PRODUKT <b>P</b>	AVD. <b>3</b>	GRUPP <b>36</b>
BETR.  Ny glödtrådsvakt  240, 260		NR. <b>37</b>
		DATUM Mars 85

### Ny glödtrådsvakt med fördröjningssteg

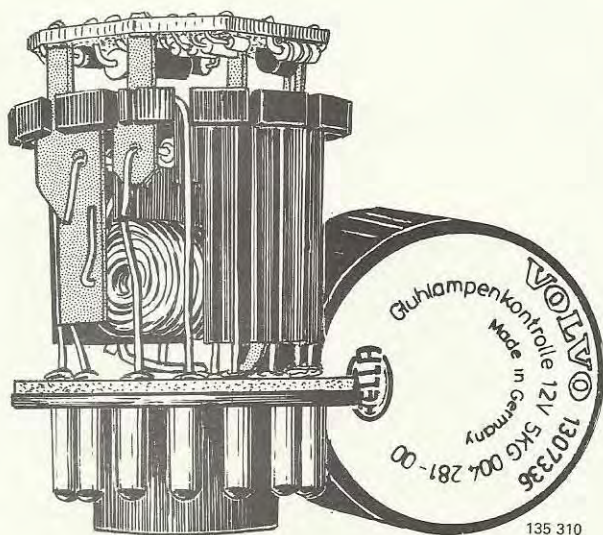
För att motverka "okynnesblinkningar" hos glödtrådskontrolllampan vid tillslag av respektive övervakat lampsystem, införs i glödtrådsvakten ett elektroniskt fördröjningssteg som medför tändning av kontrollampan ca 0,5 sek efter att aktuellt relä i glödtrådsvakten slagit till.

Fördröjningen åstadkommer bl a att kontrollampan inte blinkar till vid bromsning.

Nya detaljnummer: (Endast det nya utförandet kommer att föras som reservdel).

1 362 278-2

Övriga Europa: 1 362 284-0
